Zeitschrift: Schweizerische Bauzeitung
Herausgeber: Verlags-AG der akademischen technischen Vereine
Band: 67/68 (1916)
Heft: 16

Wettbewerb für ein Kollegienhaus der Universität Basel.

Protokoll über die Verhandlungen und das Urteil des Preisgerichts.

I. Preis. Entwurf Nr. 66. — Fassade am Petersgraben, nach Hauptprojekt (Aula im 1. Stock). — Maßstab 1:600.

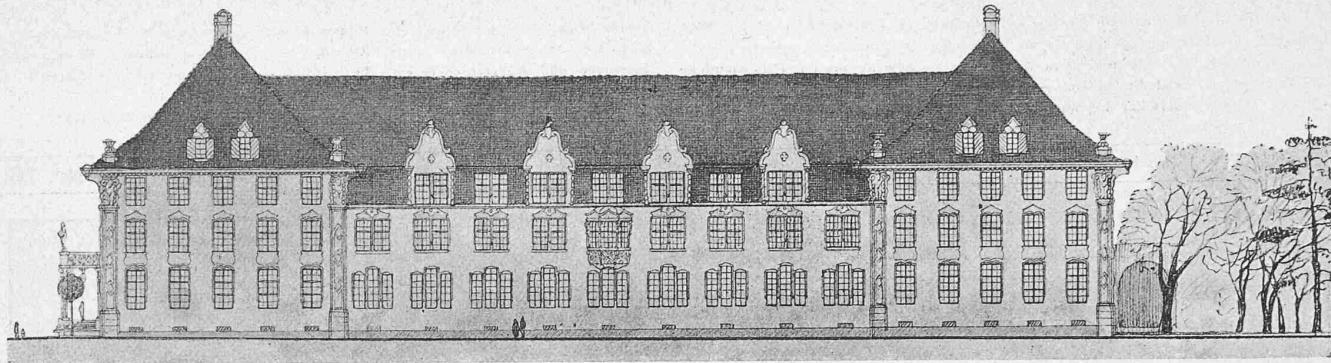
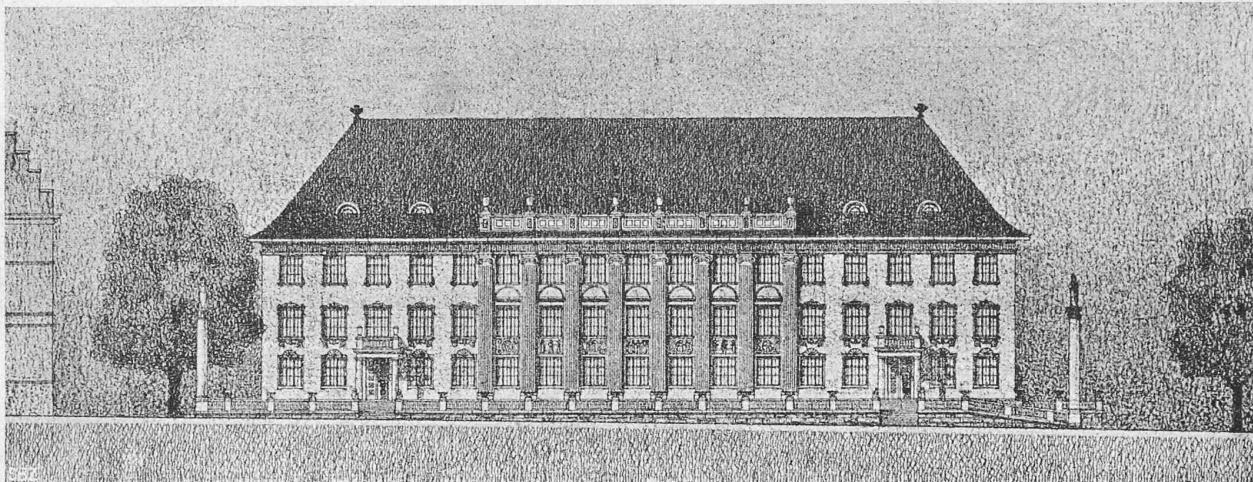
Nr. 66. *Zum neuen Platanenhof.* Das Projekt entspricht in Disposition und Massengruppierung vorzüglich den gegebenen Verhältnissen und bringt auch in seiner formalen Haltung den Charakter des Kollegienhauses glücklich zum Ausdruck. Haupteingang am Petersgraben und Nebeneingang in der Ecke des Stachelschützenhaus-Platzes zweckmäßig angeordnet, Aula links der Haupteingangshalle in guten Raumverhältnissen. Die Bedenken des Verfassers wegen der Anordnung von Hörsälen gegen den Petersgraben sind berechtigt. Von den deshalb vorgeschlagenen Varianten I und II verdient Variante II in Grundriss und Fassade

gegen den Petersplatz den Vorzug, wogegen für die Aula und die Fassade am Petersgraben nur das Hauptprojekt in Frage kommt. Die gegen den Innenhof südwärts gerichtete Wandelhalle ist unbedingt brauchbarer als die offene Halle des Hauptprojekts. Das ganze Projekt ist eine feinempfundene Arbeit von persönlicher Eigenart.

II. Preis. Entwurf Nr. 48. — Architekten Bischoff & Weideli in Zürich. — Ansicht von Nordost.

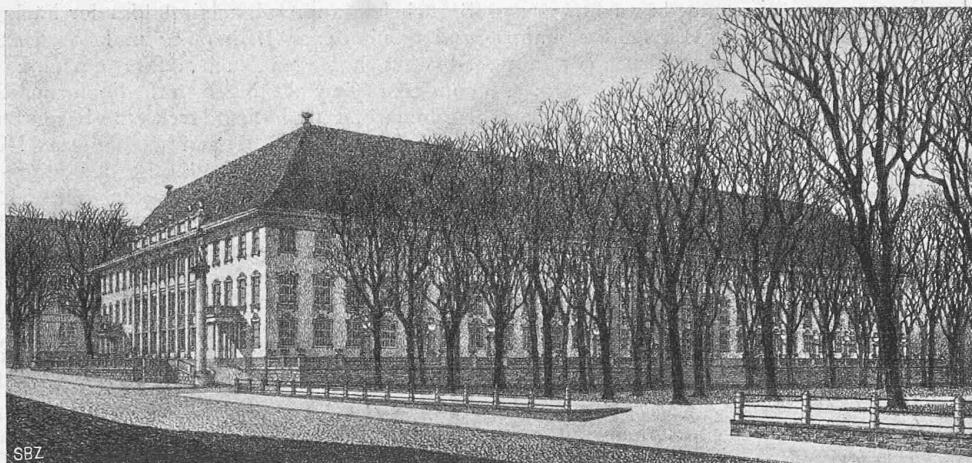
Nr. 48. *Aller Kunst ist Einfachheit wesentliches Gesetz.* Der Entwurf zeigt eine schöne, auf die Mittelaxe des Vesalianums bezogene Anordnung der Baumassen mit Haupttrakt am Petersplatz und Flügel am Petersgraben und erzielt damit eine weiträumige, offene Hofanlage, die allerdings erst zur vollen Wirkung kommt, wenn der Vergrösserungsflügel gebaut ist. Die beiden Fassaden sind erheblich hinter die Bauplatten zurückgesetzt, was namentlich der Beleuchtung der am Petersplatz liegenden Räume zugute kommt. Der Haupttrakt überschreitet die Bauplattform gegenüber dem Stachelschützenhaus ziemlich erheblich, lässt aber für die Durchführung des Spalengrabens noch genügend Raum. Die Vesalgasse ist mit rechtwinkligem Knick in den Spalengraben geführt. Die Anlage des Grundrisses ist überaus einfach und klar; Hörsäle und Seminarien durchwegs gut geformt und reichlich beleuchtet. Die Aula, im Erdgeschoss des Flügels am Petersgraben gelegen, ist vor trefflich in Form und Grösse und bequem von jenem aus zugänglich. Die ruhige, vornehme Wirkung der Fassaden wird durch die breit vorgelagerten Terrassen noch gesteigert. Die Kosten halten sich im Rahmen des Programms.
